**AVIS RELATIF À LA PROTECTION
CONTRE LES EVENTUELS EFFETS NOCIFS ET NUISANCES
PROVOQUÉS PAR LES RAYONNEMENTS NON IONISANTS
GÉNÉRÉS PAR DES ANTENNES ÉMETTRICES STATIONNAIRES**

Commune : AYWAILLE - Exploitant : TELENET GROUP

Référence exploitant : SLG2197Y

Rapport n° 2705 / 2025

Carte :

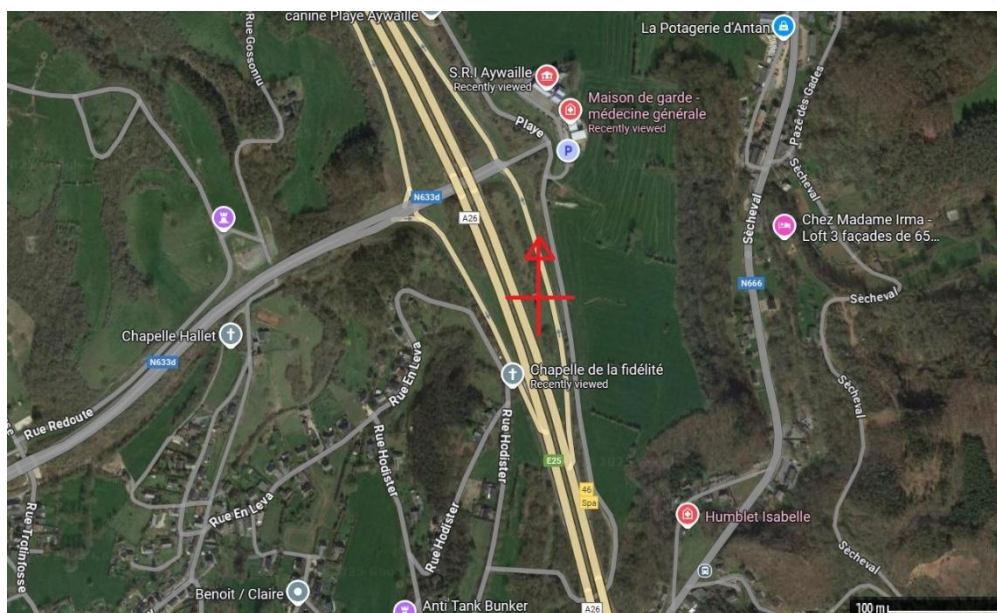
En ce qui concerne les antennes de l'installation mentionnées dans le tableau 1, la distance maximale à laquelle la limite pourrait être atteinte, à l'extérieur, est égale à 93,4 m. S'il n'y a pas de LS à une distance inférieure, les antennes respectent forcément la limite d'immission.

Dans le cas des LS situés à l'intérieur des bâtiments, une atténuation d'obstacle est prise en compte et il en résulte que la distance maximale à laquelle la limite pourrait être atteinte se réduit à 66,5 m.

En conclusion, les antennes émettrices stationnaires faisant partie de l'installation référencée dans le paragraphe 2 et dont les caractéristiques techniques sont résumées dans le tableau 1 **respectent les limites d'immission** fixées à l'article 4 du décret du 8 décembre 2022 (M.B. du 16.12.2022) modifiant le décret du 3 avril 2009 relatif à la protection contre les éventuels effets nocifs et nuisances provoqués par les rayonnements non ionisants générés par des antennes émettrices stationnaires.
